HEVES MEGYEI
KORMÁNYHIVATAL

Zárójelentés

a Heves Megyei Kormányhivatal által az Egri Járási Hivatal épületének
tervezésére kiírt tervpályázati eljárásról

Az egri járási hivatal épületének tervpályázata

1. pályamű (EKR 53)

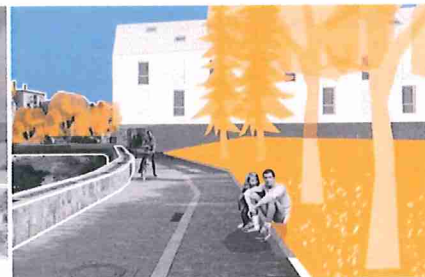
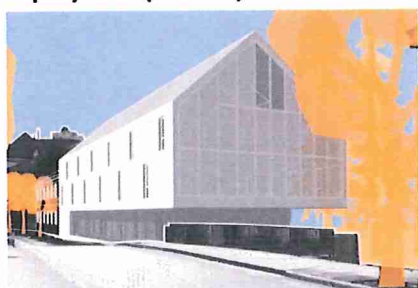
A pályamű a tervezettől kismértékben nagyobb alapterülettel oldja meg a helyiségek elhelyezését. A megoldásként elképzelt épület formája idegen a környezettől, tetőformája zavaró képet ad a Vár felőli nézetében. A műemlék épület magasságához igazított tömeg jó ötlet lehetne, de jelen esetben ez az udvari rész jelentős beépítése árán valósítható meg, ami nem szerencsés következmény. A parkolói igény kiszolgálása érdekes gondolat, de nem találkozik az építtetői igényekkel az udvar megnyitása. Az alaprajzok – az épület tömegformálása miatt sok nem derékszögű helyiséget tartalmaznak, a földszinten egy elszakított helyiségcsoporttal az udvari szárnyban. A két épületet kiszolgáló lépcsőház nem igazán jól kapcsolódik a műemlék épülethez, nagyon hosszú utat kell bejárni a megközelítésükhöz, zavarva az új épület nyugalmát. A homlokzat megfogalmazásához érzékeny választás a helyi képzőművész munkásságának alkalmazása, így hangsúlyozva a helyi kapcsolatot.

Az épület szerkezetei a kor előírásaihoz igazodó, fokozott hőszigetelésű rendszerek, amit energetikailag jól egészít ki a talajszondás hőszivattyú-rendszer. Ezzel egy alacsony üzemeltetési szintű épületet hoz létre, bár ennek ellentmondani látszik az arányaiban jelentős mennyiségű homlokzati felület. A sok ferde sík, „dekk”, tető, lapostető ötödik homlokzati nézete bizonytalan és rendezetlen érzést kelt, a hivatali funkció sugallta biztonsággal szemben. A Kossuth utcai nézetben a hosszan „kontyolt” tető megjelenése a műemléki környezetben településképi szempontból nem kívánatos megoldás.

A pályaművet a tervezője meglehetősen „tájidegen” környezeti elemek közzé helyezte, a térmodell patakon túli részének valóságtól eltérő megformálása mellett. A település szövetébe való nem szerencsés illeszkedése miatt – az egyedi, érdekes megoldásai ellenére – a **Bírálóbizottság sem díjazásban, sem megvételben nem részesítette.**

5. számú pályamű (EKR 5)

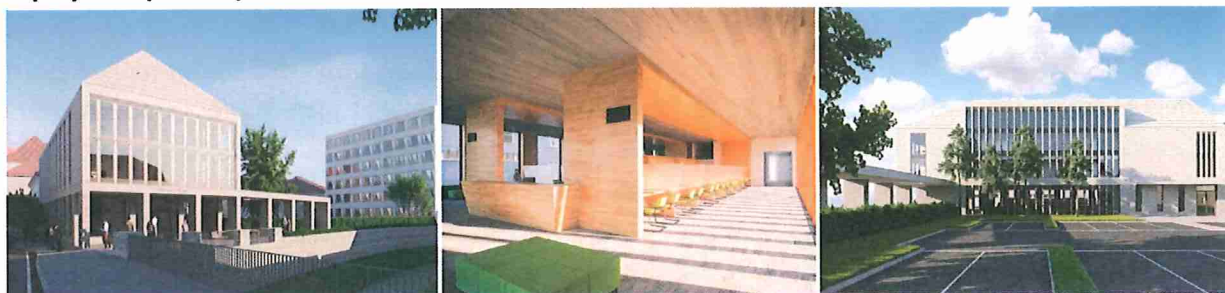
A pályamű tervezői a meglévő épület teljes elbontásával számolnak és egy teljesen új épületet terveztek külön udvari szárnyal. Így szándékoznak teljesíteni a tervezési programban megfogalmazott igényeket. A tervezett épület a Kossuth utca felé magastetős kétszintes kialakítású, az utca arculatához igazodó arány rendszerrel. Az udvarban elhelyezett épületszárny lapostetős háromszintes épület. A két épületet boltíves zárt folyosó köti össze.

A pályamű arányrendszerében az épület melletti műemlék épület tömegéhez alakítja az új épület Kossuth utcai szárnyát. Azonos az épület szélessége párkány és gerinc magassága, homlokzati kialakítás is a műemlék épület rendszerét követi a Kossuth utca felé. Az udvari szárny teljesen idegen test ebben a környezetben, ugyanúgy mint az 1960-s években felépített „E” épület.

A közterület kapcsolat súlypontja lehetne a sétány felől előnyösen kialakított tér, hangulatos padokkal. Ez kedvező kialakítás. Az épület főbejárata nincs meghatározva, nem hangsúlyos.

Funkcionális kialakítás megfelelő, rendezett belső. Kossuth utcai szárny földszintjén került kialakításra egy nagy ügyfél szolgálat, megközelítése jellegtelen közlekedő folyosóról történik. A Kossuth utcai szárny emeletén középfolyosós kialakítással nagyobb 4-8 fős irodák vannak, ezen a szinten került elhelyezésre a hivatal vezetése is. Az udvari szárny oldal folyosós kialakítású 4-6 fős irodákkal, itt kapott helyet a gépészeti helyiség.

Az új épület közlekedési kapcsolata jónak mondható, de kissé nehézkes. Nincs súlyponti főbejárat, ebből adódóan az ügyfélirányítás szinte megoldhatatlan. Külön bejáratot biztosít a dolgozók és a mozgáskorlátozottak részére.

A terv kevésbé kidolgozott, nem elég részletgazdag.

6. pályamű (EKR 52)

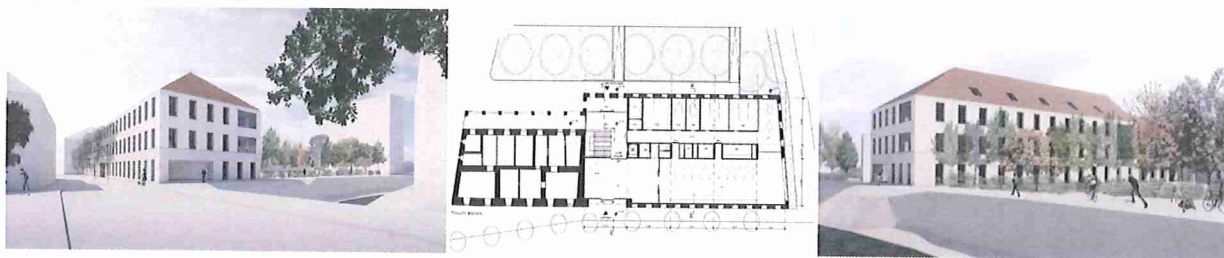
A pályamű új épület telepítésében gondolkodott, amely pince+földszint+3 emelet kialakítású. A főbejárat a hossz tengelyre szerkesztve, az újragondolt árkád felől tervezett, a dolgozói bejárat az udvarról, a műemléki épület mellett biztosított. Az alaprajz racionális, jól szerkesztett, a földszinti ügyféltér kialakítása és az emeleti alaprajzok megoldásai is előremutatóak. A telepítés átgondolt, egyszerű, a jelenlegi árkád megszüntetésével számol, amely döntés megosztotta a zsűrit. Az árkád megszüntetésével érdekes felvetése volt a tervnek egy városi térbővület kialakítása az Eszperantó sétány mellett, a főbejárat többletértékkel való növelésére. Bár az ötlet városszöveti szempontból előremutató, az építészeti megoldás (a látványtervek alapján) nem okozott osztatlan sikert a Bírálóbizottságban. A terv foglalkozott a belső udvar rendezésével, a parkoló kiosztás, ill. növényzet jelölése erősen koncepcionális, magasabb szinten való kidolgozását örömmel fogadta volna a kiíró. A homlokzati nyílásosztás az alaprajzokból ugyan lekövethető, de mégis 3 különálló homlokzatra tagolja az épületet. A Kossuth utcai homlokzatnál a zsűri fenntartásokkal fogadta a két emeleti szint nyílásainak egybe nyitását, arányait tekintve nem tesz jót az utca képnek. A véghomlokzaton a nagy üveg megnyitást (bár alaprajzilag érthető), de jelen szituációban tévedésnek ítélte meg, valamint a belső homlokzaton az előző 2 homlokzat eszköztárától megint különböző, és sok elemet felvonultató térfal alakul ki. Célszerű lett volna ezeket a homlokzatokat térben, egy egységes épületként, nem pedig 3 felé szakadó síkként kezelni. A terv igényesen kidolgozott, érthető, átlátható.

7. pályamű (EKR 12)

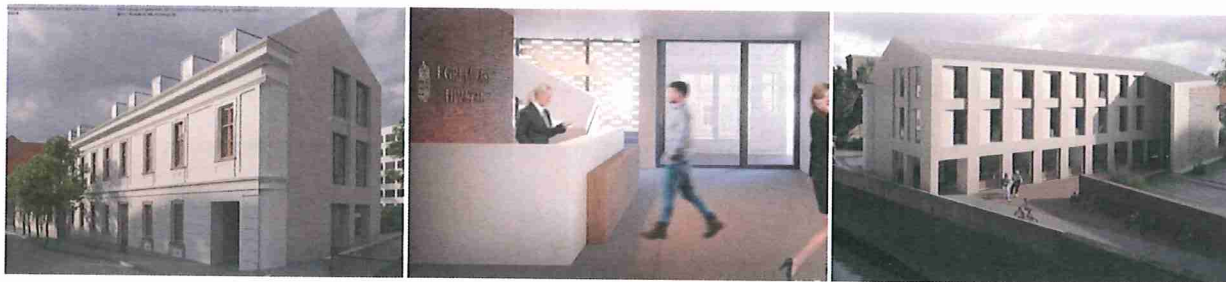
A pályamű – a kiírásban kalkulált 2.185 m^2 helyett – 1.867 m^2 nettó területtel oldotta meg a feladatot. Ehhez a meglévő épület tömegét közelítőleg megtartva, csak az árkádos részt elhagyja, az épületet csak a бүтү ferde falsíkjáig nyújtja ki. Itt talán kellemesebb megoldás lehetett volna, ha a lezáró falat az épület merőleges rendszerében megtartja és így a belső bútorozhatóság is javul. Viszont az árkád elhagyásával az Eszperantó sétány Eger-patakon túli folytatása felől szabad rálátás nyílik a teljes sétányra, szinte a Dobó térig. Az épület ügyfeleknek nyitott bejáratát a mai homlokzatban megtalálható, szélesebb ablakmező helyére tette, ami a meglévő ritmus megértésére, megtartására vall. A személyzeti bejáratot a belső udvari parkolóból biztosította, ami csak akkor használható jól, ha mindenki gépkocsival érkezik. A parkoló kialakításának erénye, hogy a környező épületek előtt széles zöldsávot biztosít, de megfontolandó a parkoló felület fölé elképzelt napelem rendszer. A városképi szempontból valóban érzékenyebb hozzáállás, mintha a tetőfelületeket uralná a rátelepített rendszer, de a parkoló fölé készített tartóváz költsége jelentősen meghosszabbítja a megtérülését.

Az utcai és az udvari homlokzat nyílászáró kiosztása nyugodt, a meglévő épület utcai ritmusát tükrözi, a jól elhelyezett nagyobb nyitások mellett. A patak felőli homlokzat zaklatottá válik a nagyobb megnyitások miatt, ami indokolatlan a belső helyiségek rangja miatt. Az épület homlokzatai nagyon egyszerű anyaghasználattal tervezettek, talán az eresztől való elszakadásának elhagyása nem szerencsés, főleg a környezet miatt is.

Az épület belső alaprajzi elrendezése tiszta, könnyen áttekinthető, a szomszédos műemlék épületet is kiszolgáló lépcsőháza jól eltalált helyen áll, csak az emeleti alaprajzi elrendezésben igényelne egy kis átszervezést. Az épület középtengelyébe kerültek a kiszolgáló helyiségek, míg az irodák a homlokzatokat foglalják el. Az épület szerkezeti és gépészeti rendszerei a mai kor követelményeinek megfelelnek, szerencsés választás a tetőtéri helyiségeket lezáró vb koporsófüdém.

13. számú pályamű (EKR 42)

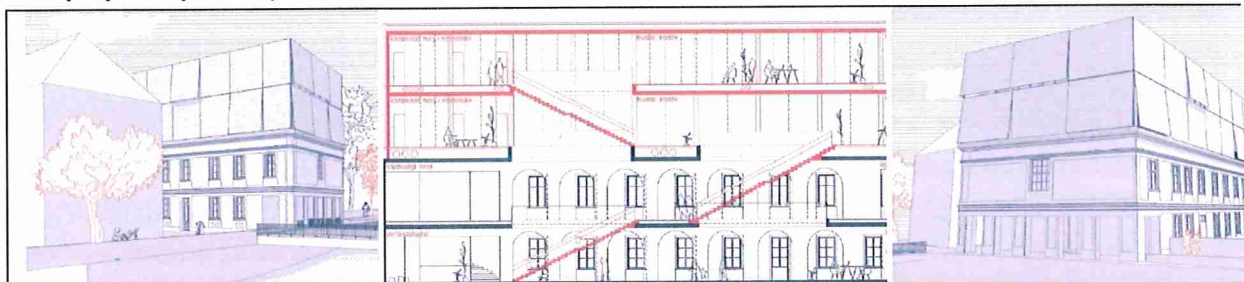
Visszafoготt, egyszerű homlokzatokat terveztek, anyaghasználatban a fa és szálerősített beton burkolat jelenik meg a felületen. A homlokzati nyílászárók földszinten és emeleten fa szerkezetűek a tetőtérben alumínium szerkezetű, talán szerencsésebb lett volna ide is fa szerkezetűt tervezni.

Kossuth utcai homlokzat ablakainak arányrendszerében nem illeszkedik a szomszédos műemlék épülethez és a környezethez. Ugyanez mondható el a többi homlokzatról is.

A homlokzaton alkalmazott anyagok sokfélesége nem emeli az épület esztétikai értékét.

A műemléki környezetben és a város szerkezetbe nem illeszkedik az épület, annak ellenére, hogy arányrendszerét, Kossuth utcai kubatúráját igyekezett megtartani.

A pályamű az árkádot teljes egészében elhagyja, ezzel egy hangulatos megszokott elemet kiemel, a környezetből. Az épületet visszahúzza a patak partról az így nyert terület sematikus része lett a sétánynak.

Az új épület közlekedési kapcsolatai jók, könnyen megközelíthető a viszont a súlypont szűk és forgalmas Kossuth utcára helyeződik.

A terv jól kidolgozott, megfelelően részletezett, közérthető áttekinthető, azonban hiányzik a helyiséglista részletezettsége
